神門通りの道づくり

其の九

平成 23 年
9 月 20 日

第二回デザインワークショップ

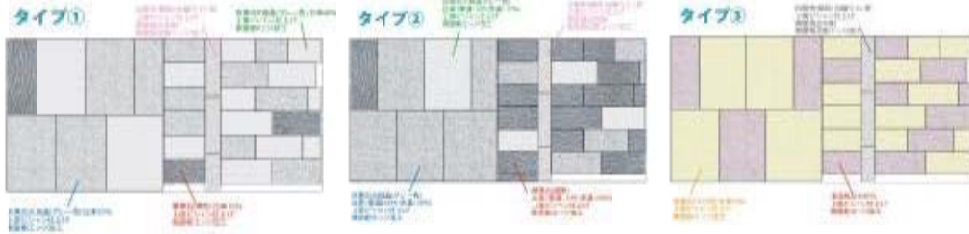
この日は、地域の住民の方々を中心に百名近い参加となり、桑子俊雄教授のコーディネート、道路の景観デザイナーの小野寺康さん、照明デザイナーの南雲勝志さんからの説明のもと、熱の入った議論が展開されました。参加者からは、「石畳が水に濡れると、風情がある。夏には打ち水すればさらに風情あり。」「松葉形の照明がとても素敵で雰囲気がある。」など様々な意見が出されました。第三回目となる次回ワークショップは、十一月二日の開催を予定しています。
